zur Sitzung des Gestaltungsbeirats (GBR)

am Freitag, 25.09.2020, Kulturzentrum, Großer Saal

TOP 1: Hohenzollernstraße 12-14, Südstadt

TOP 2: Bogenstraße 27, Innenstadt

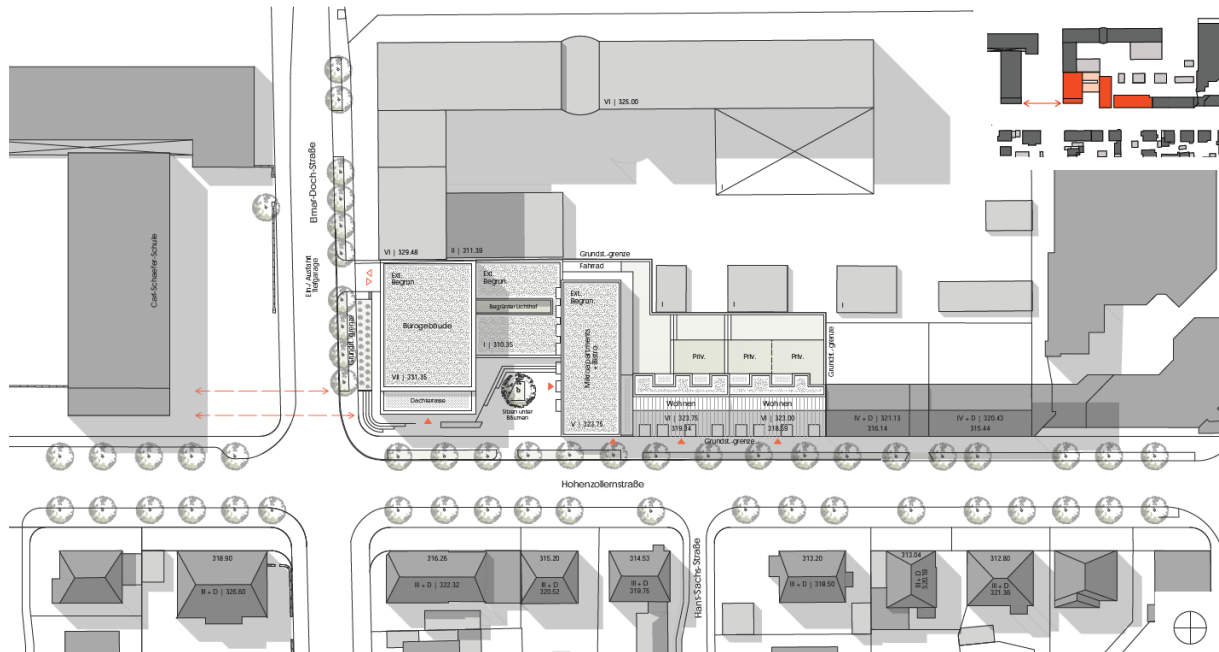
Das Bürogebäude mit seiner Höhenentwicklung sitzt zu nahe an der Hohenzollernstraße. Vorgeschlagen wird die **städtebauliche Flucht der angrenzenden Schule aufzunehmen**.

Die **Tiefgaragenabfahrt durchschneidet mit Lage und Dimension den Platz** und stört den öffentlichen Raum empfindlich. Der Gestaltungsbeirat empfiehlt die Verlegung der Einfahrt an die Elmar-Doch Straße. Die Zufahrt kann durch das neue Bürogebäude und den eingeschossigen Anbau erfolgen. Hierfür kann der Anbau in seiner Fläche vergrößert werden ohne den Platz zu sehr einzuschränken.

Der Gestaltungsbeirat bedauert das Vorhaben das bestehende Gebäude abzureißen und mit einem Wohnungsneubau zu ersetzen und **bittet zu prüfen, ob eine Umnutzung möglich ist**. Der Beirat empfiehlt in zukünftigen Planungen die Kriterien der Nachhaltigkeit und grauer Energie zu beachten.

Die aktuellen Planungen des Wohngebäudes gehen in **Höhenentwicklung, Proportion und Dachgestaltung** nicht auf den angrenzenden denkmalgeschützten Wohnungsbau ein. Hierbei sollten dringend die Prinzipien der **Einfügung bezüglich Fassade, Dachform, Farbigkeit und Materialität** beachtet werden. Die dargestellten Fassaden sind in Proportion und Anmutung nicht akzeptabel.

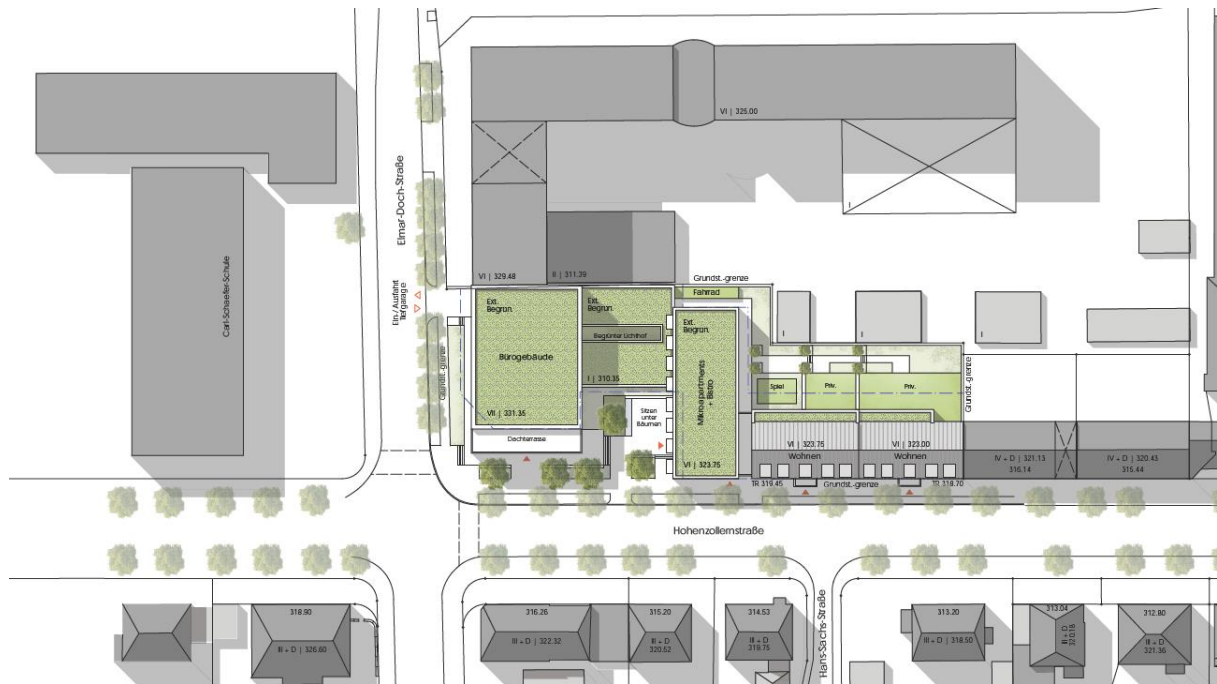
Das Bürogebäude in der **Variante 1** nimmt mit seiner neuen verkürzten Position die städtebauliche Flucht der angrenzenden Schule auf, reagiert mit seiner Höhe angemessen auf die Raumbildung an der Kreuzung und leitet wohlthuend in den Platz über. Durch die neue Position der Tiefgaragenzufahrt wird der Platz in seiner Aufenthaltsqualität aufgewertet und auch die Verkleinerung der Platzgröße wirkt sich nicht störend aus. **Der Gestaltungsbeirat empfiehlt diese Variante weiterzuverfolgen.** Das Fußgängerniveau treppt sich von der Straßenecke zum Haupteingang ab, welches eine ungünstige Zugangsatmosphäre schafft. Der Gestaltungsbeirat empfiehlt eine Überarbeitung und damit eine **ebenerdige Zuführung vom Kreuzungsbereich** aus, welche auch die Situation mit der Baumpflanzhöhe im Eingangsbereich löst. Die vorgeschlagenen sechs Vollgeschosse des Apartmenthauses in Ost-Westrichtung wird von Seiten des Gestaltungsbereits als akzeptabel befunden, ein **zusätzliches Geschoss wird allerdings einstimmig abgelehnt.**

Der Wohnungsbau entlang der Hohenzollernstraße wird in seiner zweiteiligen in der Höhe verspringenden Volumetrie mit der geeigneten Dachform sehr positiv befunden. Die Gliederung des Baukörpers mittels Sockel, Traufe und Dach ist nachvollziehbar, allerdings ist die **Höhe des Sockelbereichs ungünstig** und die im Erdgeschoss untergebrachten Wohnungen sind hinsichtlich Funktion, Raumhöhe, Orientierung und Lage zu überdenken. Der Gestaltungsbeirat empfiehlt den **Eingangsbereich der beiden Gebäude deutlich zu vergrößern** und über eine andere Nutzung in dieser Zone nachzudenken. Empfohlen wird die Weiterentwicklung der Ansicht des direkt an das denkmalgeschützte Gebäude angrenzenden neuen Wohnungsbaus. Angeregt wird, die unterschiedlichen **Fassadengestaltungen auf eine Sprache zu reduzieren.** Hier soll sich der Neubau auf die Merkmale und Details des historischen Nachbarn beziehen und einen architektonischen Bezug herstellen, der die Wohnnutzung zeigt.

Der Gestaltungsbeirat schlägt vor zu prüfen, die beiden Gebäudeteile **farblich leicht voneinander zu differenzieren.** Hier sind Farben in gebrochenen warmen Farbtönen aus dem städtebaulichen Kontext abgeleitet vorstellbar. Auf ein Erscheinungsbild in weißer Putzoptik mit anthrazitfarbenen Fenstern ist zu verzichten. Die Treppenhausfassade mit dem aufgesetzten vertikalen Verglasungselement stört das Erscheinungsbild empfindlich. Der Gestaltungsbeirat schlägt vor, sich bei der Treppenhausgestaltung an dem Erkerelement des Nachbarn zu orientieren.

Die geplanten Gauben, die sich aus der Trauflinie entwickeln, stören die Dachansicht und erhöhen die Gebäudewirkung. Der Gestaltungsbeirat schlägt vor die **Gauben von der Trauflinie hochzusetzen**, so

dass zwischen Trauflinie und Unterkante Gaube noch Dachfläche erscheinen kann, um eine ruhige Dachfläche zu generieren. Die Höhe der Gauben ist dabei zu reduzieren. Die unregelmäßige Taktung der Gauben soll im Zuge der Fassadenüberarbeitung Treppenhaus überprüft werden. Der Gestaltungsbeirat wünscht eine **Wiedervorlage der Bauvorhaben hinsichtlich der Überarbeitung Fassaden- und Detailentwicklung und der Freiraumplanung.**

Lageplan – Ausschnitt

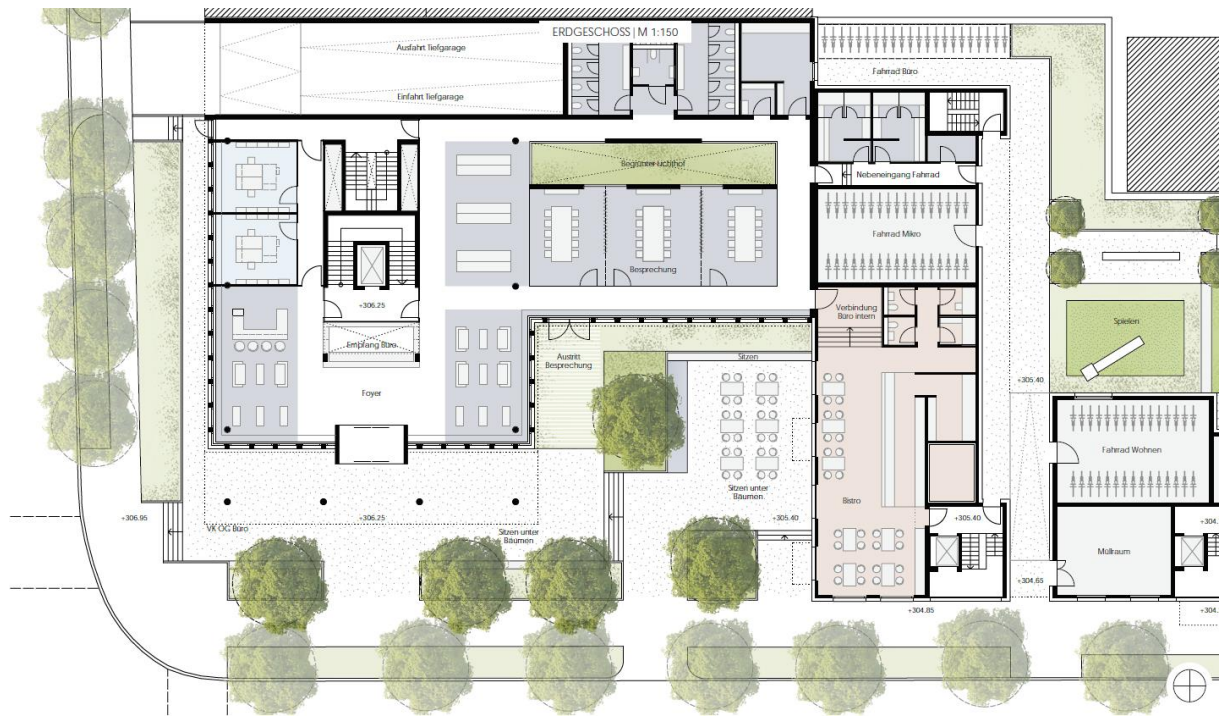
Die Verwendung des historischen Erkerthemas der denkmalgeschützten Nachbarbebauung gelingt, allerdings hat dies zur Konsequenz, dass die Treppenhäuser nicht natürlich be- und entlüftet werden. Der Gestaltungsbeirat empfiehlt zu überprüfen, ob die **Vertikalerschließung mit einem Anteil an Tageslicht** versorgt werden kann.

Die Eingangsebene wird als Co-Working Space ausgebildet und passt zur erdgeschossigen öffentlichen Lage an der Straße. Hierbei ist zu prüfen, ob die **Fenster zu den Büroräumen** zur besseren Belichtung vergrößert werden können ohne das Sockelthema in der Gebäudeansicht zu stören.

Die **Freiraumgestaltung an der Ecksituation der Hohenzollernstraße / Elmar-Doch-Straße** und die damit verbundenen Wegebeziehungen werden kontrovers diskutiert. Der Gestaltungsbeirat empfiehlt eine sensiblere Einfügung der Treppenanlage in die Topographie vorzunehmen, um Engpässe im Fußgängerverkehr und eine Barrierewirkung zu vermeiden.

Variante 2: Erdgeschoss Hochparterre

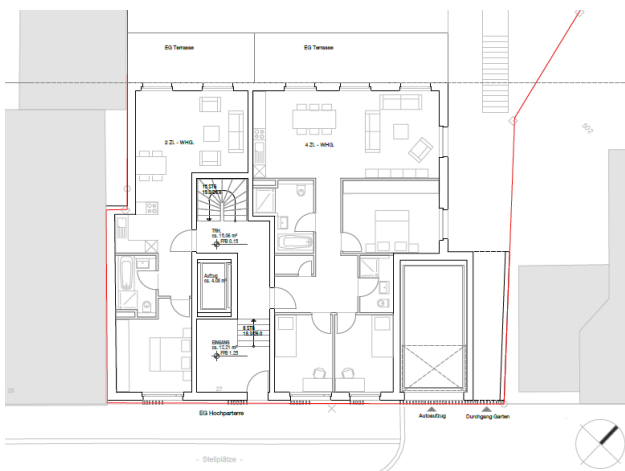
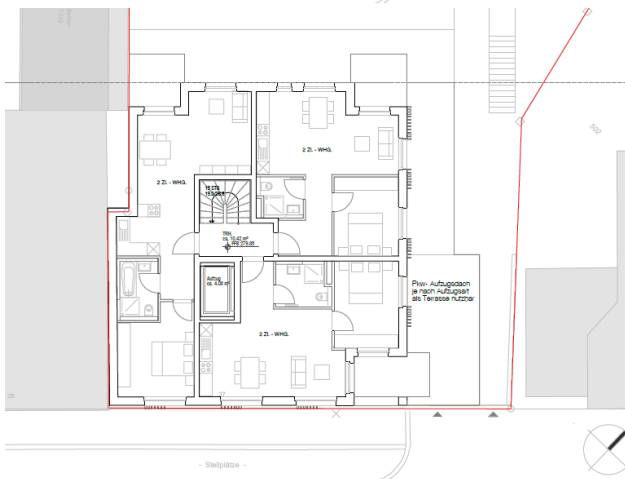
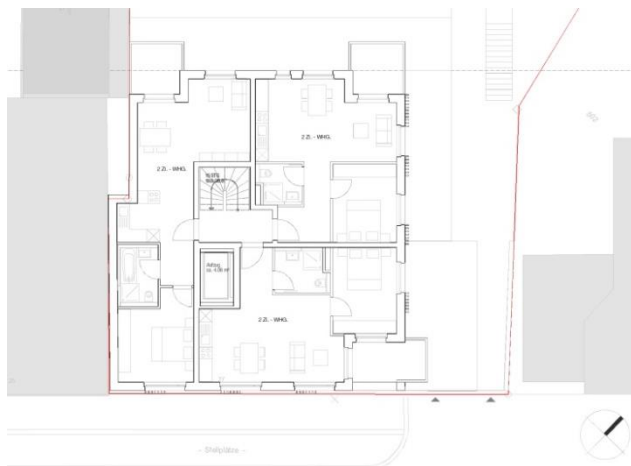
Bezüglich der Höhenlage des Erdgeschosses **präferiert der Gestaltungsbeirat einhellig die Variante 2 mit dem barrierefrei erschlossenen Hochparterre**, da eine ebenerdige Orientierung von Privaträumen zum öffentlichen Raum auch mit Elementen des Sichtschutzes keine ausreichende Wohnqualität bietet. Dabei sollte darauf geachtet werden, dass keine abweisende Anmutung des Gebäudes im Sockelbereich entsteht.

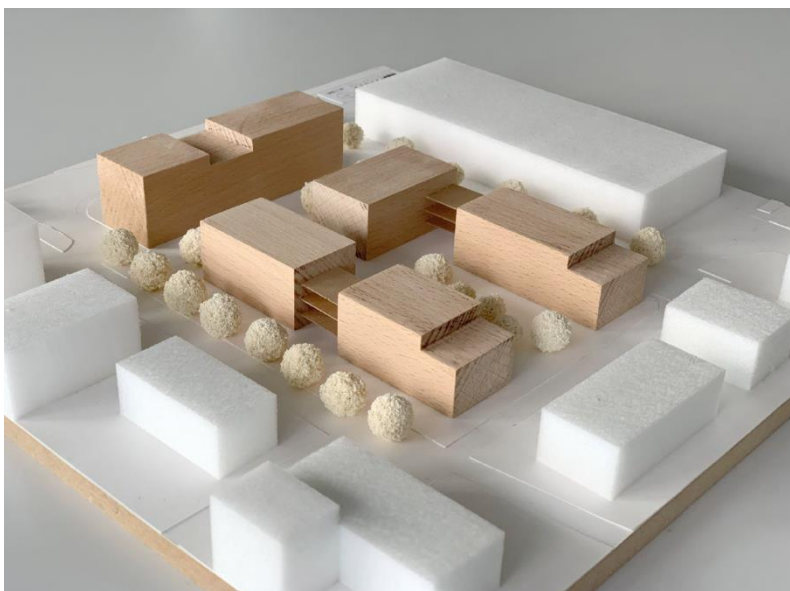
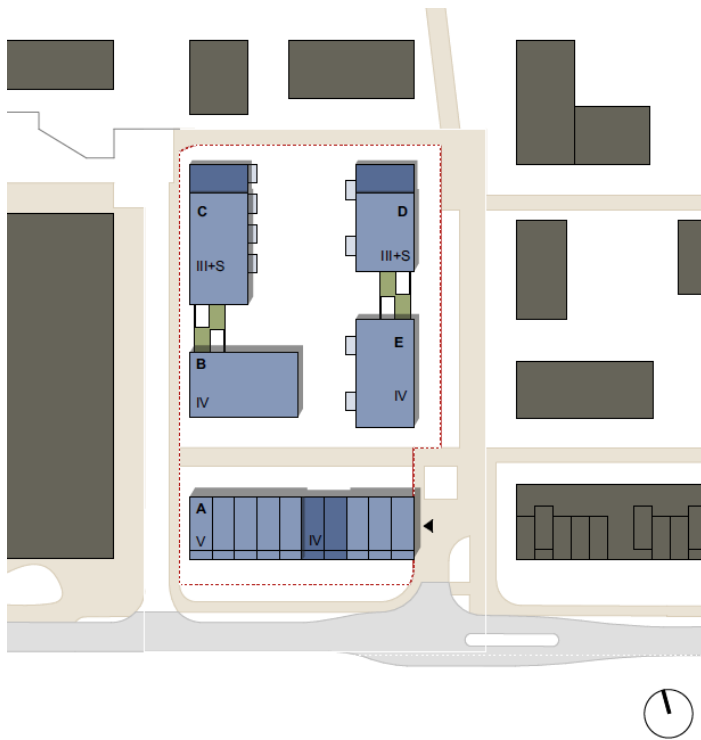
Die vorgelegte Planung enthält eine Fülle von Elementen in der Fassadengestaltung, die zur Auflösung einer Gesamtheit führt. **Die Zahl der Elemente und das Maß der Varianz sollten geprüft und eine Beru-**

higung erzielt werden. Ebenso sollten die Einschnitte in den Dächern überdacht und Bestandteil der Gebäudekubatur werden.

Die zwischen die Gebäude gespannten Geschossgärten ermöglichen ein gutes Aufenthaltsangebot für die Bewohner der oberen Geschosse. Die in der Präsentation dargestellte Begrünung setzt aber einen enorm hohen Aufwand der Instandhaltung voraus.

Untergeschoss 2 und Untergeschoss 1

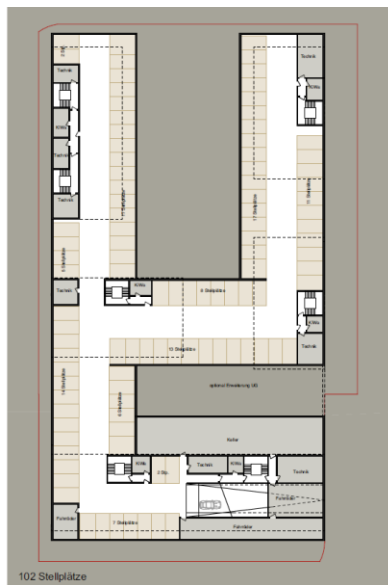
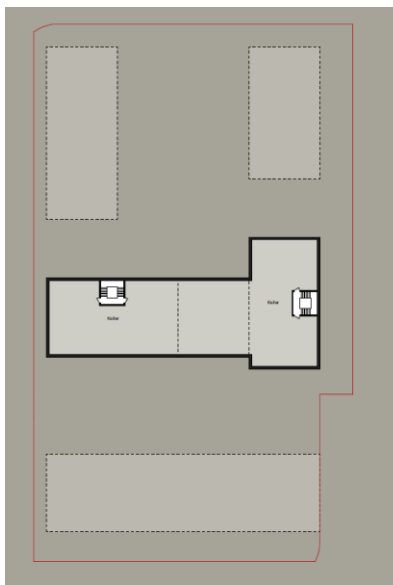
Abweichend vom Rahmenkonzept wird der ruhende Verkehr, statt in einem Parkhaus in einer Tiefgarage untergebracht, um im Baukörper oberirdisch mehr Wohnraum anbieten zu können. Die Tiefgaragenzufahrt fällt mit dem Hauptzugang des westlichen Fuchshofquartieres zusammen, übernimmt also die Rolle eines Entrées ohne eine qualitätsvolle Eingangssituation für das Quartier zu schaffen. Auch wenn dies im Städtebau so angelegt ist, sollte **im Zuge des Projektes dieser Mangel behoben werden und über eine andere Orientierung der Zufahrt und eine angemessene Ausgestaltung des Straßenraumes nachgedacht werden.** Zudem sollte die Tiefgarage so organisiert sein, dass eine klare Zuteilung der öffentlichen und nicht-öffentlichen unterirdischen Bereiche und Zuordnung der Stellplätze erfolgt. Die Organisation der Tiefgarage sollte überprüft und in Bezug auf Übersichtlichkeit und Orientierung optimiert werden (ggf. auch über eine räumliche Konzentration der Stellplätze).
